PREFEITURA BELO HORIZONTE	PARECER TÉCNICO 01653/22	DATA 29/08/22	SMMA
		GELIN	
Nº DO PROCESSO/SOLICITAÇÃO 55.069.149/22-10		COMPETÊNCIA Originária	
RAZÃO SOCIAL / NOME FANTASIA ISV Participações Ltda.			
CNPJ 10.597.241/0001-13	ENDEREÇO Rua Plutão – LT 034, 035 e 036 / ZF 121 / QT 293 Santa Lucia		
RESPONSÁVEL LEGAL PHV Engenharia Ltda. / Gustavo Henrique C. Lisboa		RESPONSÁVEL TÉCNICO Aldo Gonçalves Grossi - CAU A-27902-1	
MODALIDADE DO LICENCIAMENTO AAF / LAS (Autorização Ambiental de Funcionamento / licença Ambiental Sumaria)		ETAPA DO LICENCIAMENTO Única	
FASE DO LICENCIAMENTO: 1ª análise para ocupação de ARA (Área de Relevância Ambiental) e AMTT (Autorização para Movimentação e Transporte de Terra)

1 introdução:

Trata-se de requerimento de autorização para ocupação de ARA (Área de Relevância Ambiental) e AMTT Autorização para Movimentação e Transporte de Terra, protocolada sob o número 6462/22 no SGCE por ISV Participações Ltda. para edificação de uso não residencial com 9 (nove) pavimentos, sendo 6 (seis) subsolos, nível térreo, 2º e 3º níveis na Rua Plutão – (145 PELO BH MAP) – LT 034, 035 e 036 / ZF 121 / QT 293, bairro Santa Lucia, com área bruta das edificações de 2.273

**ANEXO I
ILUSTRAÇÕES**

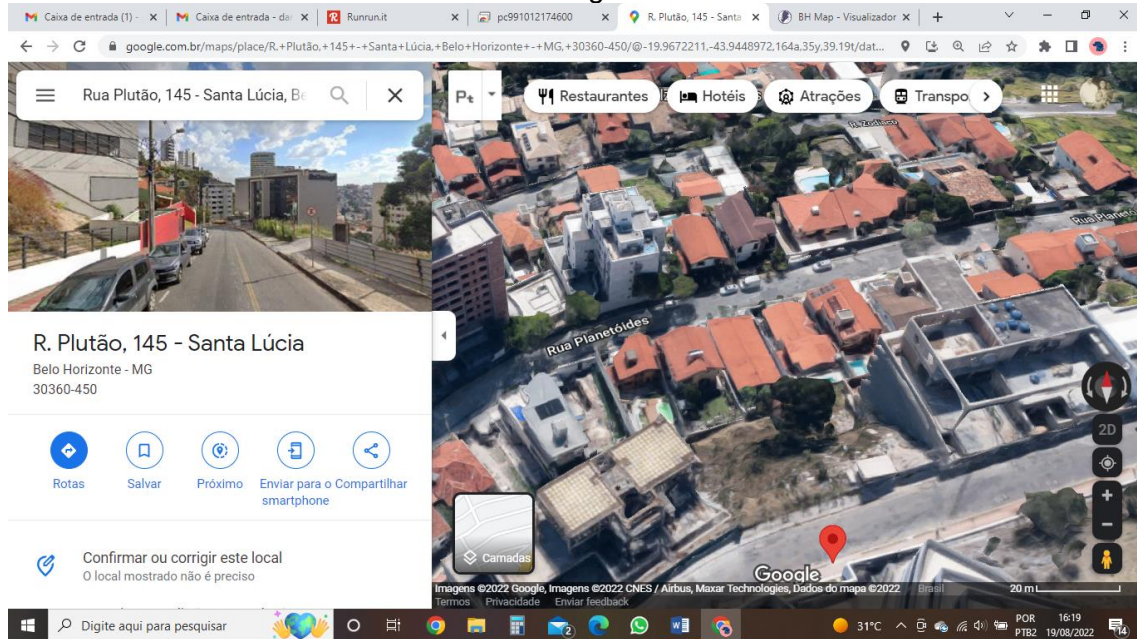
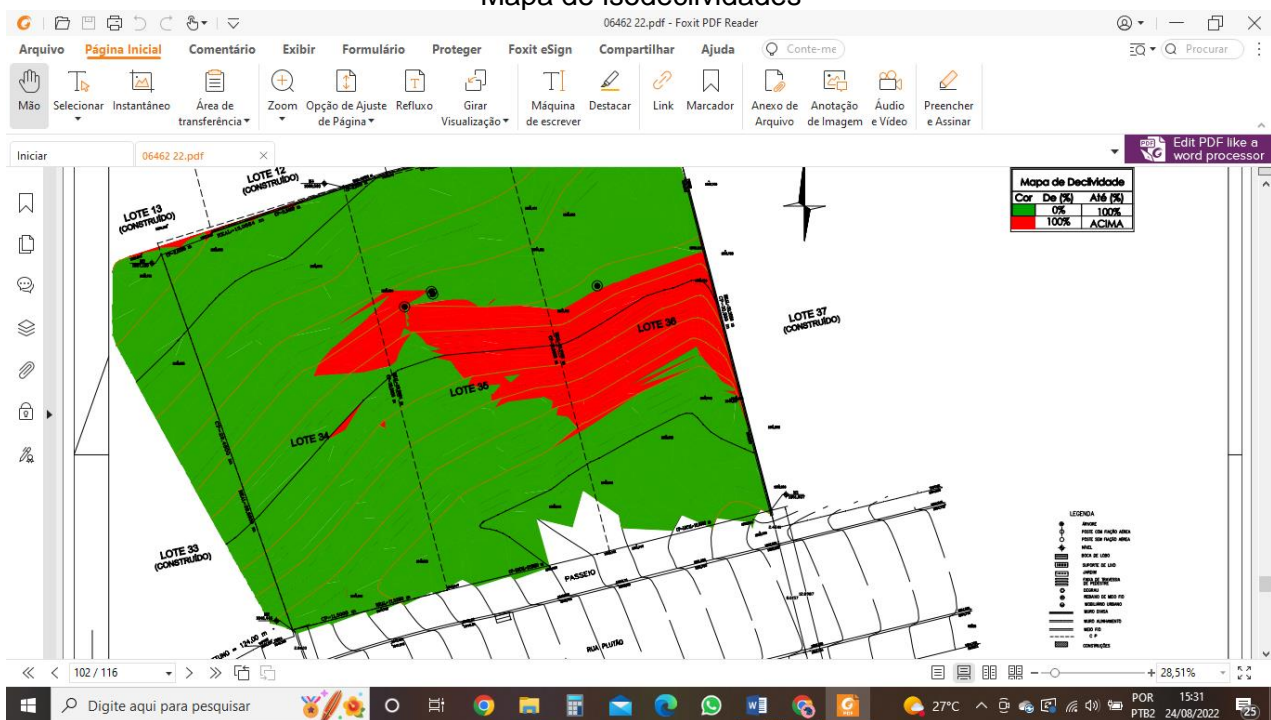
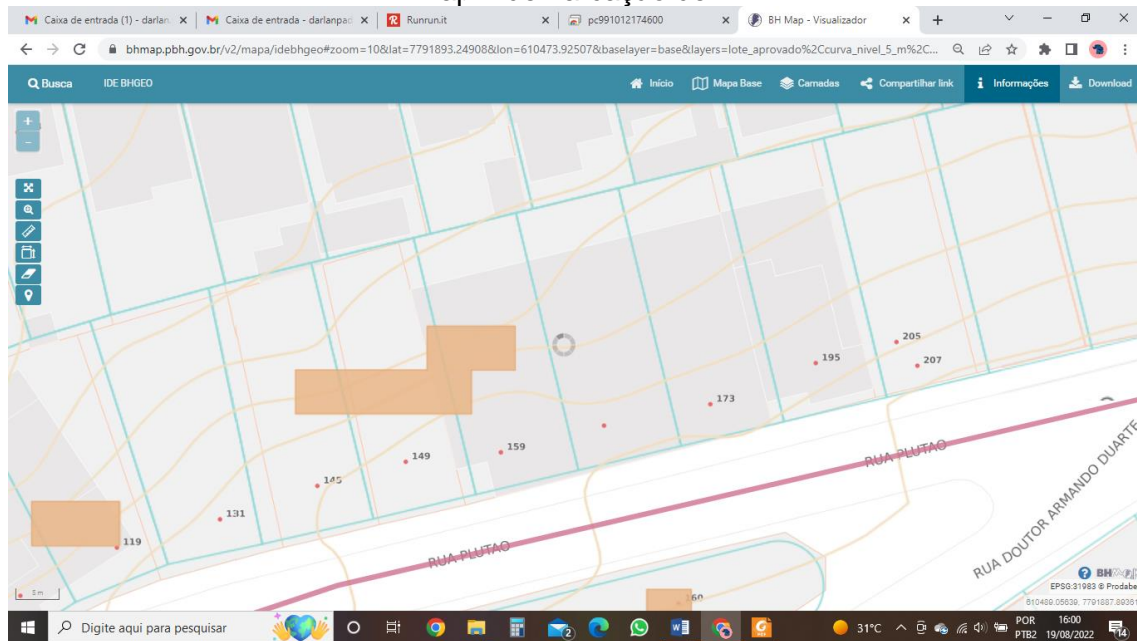
O terreno encontra-se parcialmente superposto por APP (Área de Preservação Permanente) de declividade que abrange dois dos lotes envolvidos (35 e 36), conforme demonstrado em ilustrações do Anexo I.

Para além disso apresentou-se também declaração de inexistência de indivíduos arbóreos e declaração de que haverá intervenção em área de proteção permanente (APP), levando-nos a sugerir a compensação de reposição arbórea em área equivalente a 200 m² que é a área aproximada de superposição de APP.
